ТЕХНИЧЕСКОЕ РЕШЕНИЕ RRJ0000-OR-470-4950

по поддержанию лётной годности самолетов типа RRJ-95
с деактивированной системой вспомогательного аварийного открытия
входных/служебных дверей в автоматическом режиме

Рис. 1 (Передняя пассажирская дверь)

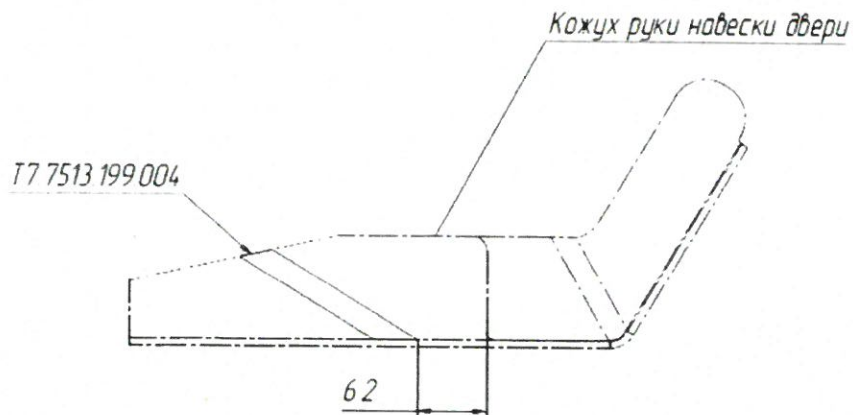
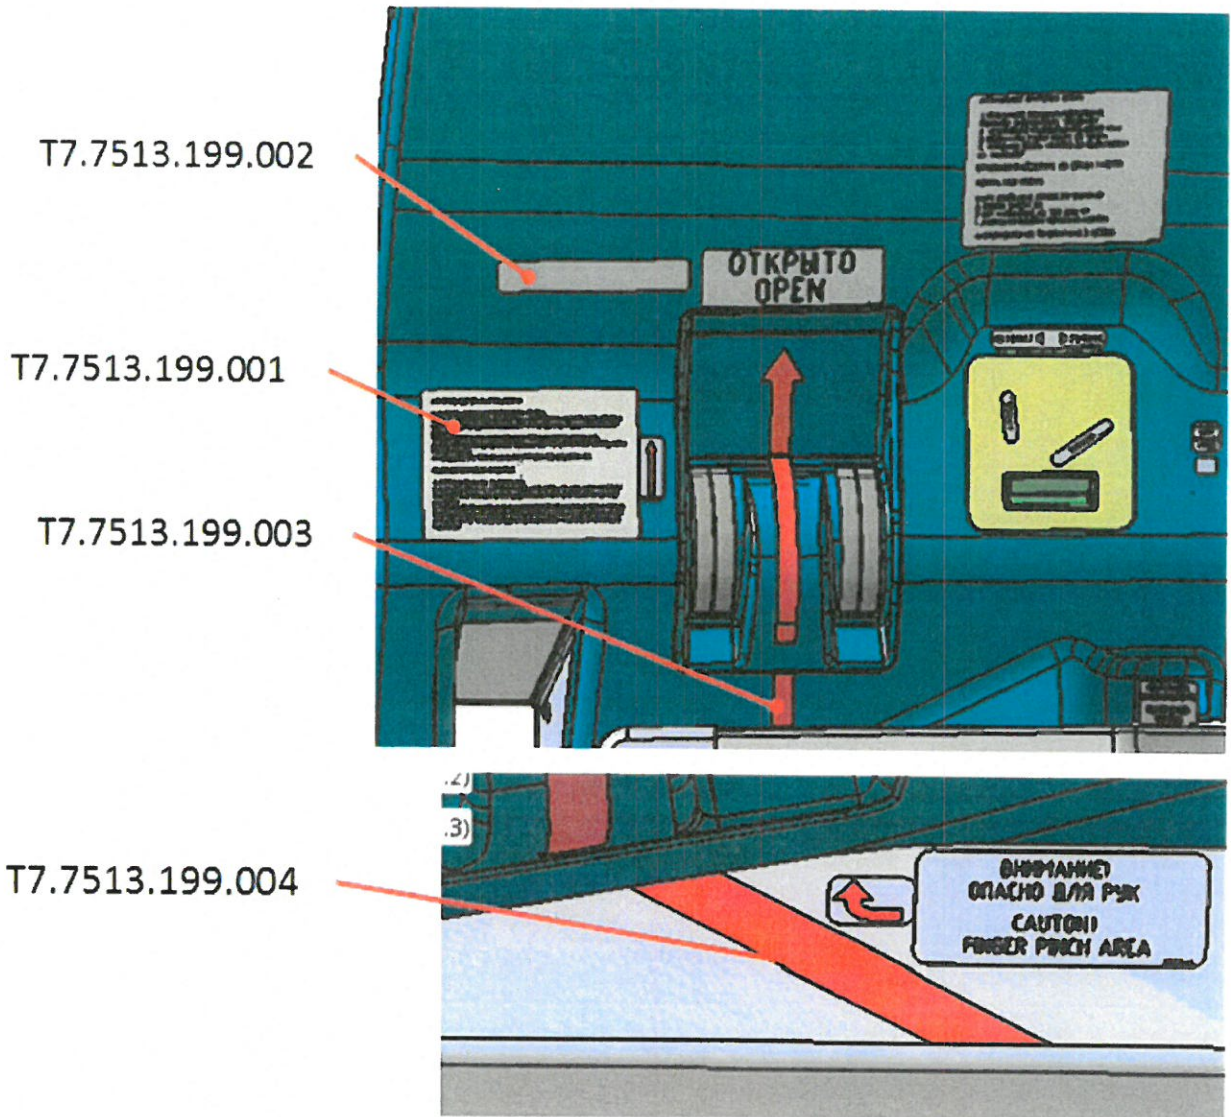
1. На ближайшей форме ТО WY-Check (8 Дней), на ВС RRJ-95 с рычагами навески двери p/n A415406-001 Rev.E, A415406-003 Rev.E, A415406-005 Rev.E и A415406-006 Rev.E выполнить нанесение новых и перенос ранее установленных трафаретов: на передней пассажирской двери (См. Рис. 1, Рис. 4, Рис. 5), на передней сервисной двери (см. Рис. 2, Рис. 4, Рис. 5), на задней пассажирской и сервисной двери (См. Рис. 3, Рис. 4, Рис. 5), руководствуясь Работой РЭ 11-00-00-900-801 «Нанесение и снятие надписей».

Рис. 3 (Задняя пассажирская и сервисная дверь)

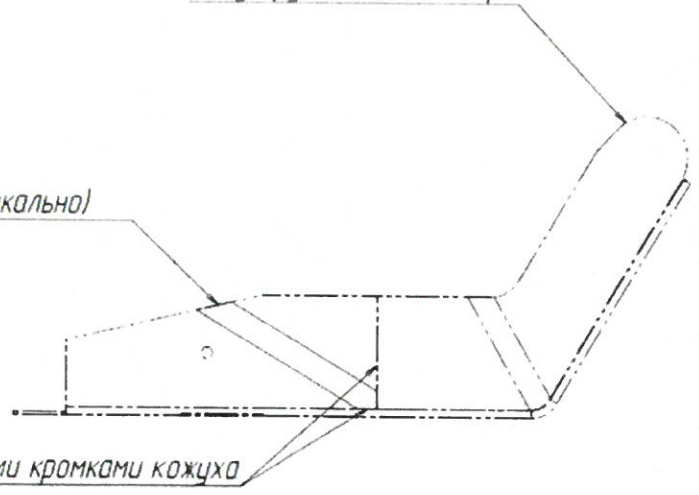
Трафарет совместить с указанными кромками кожуха
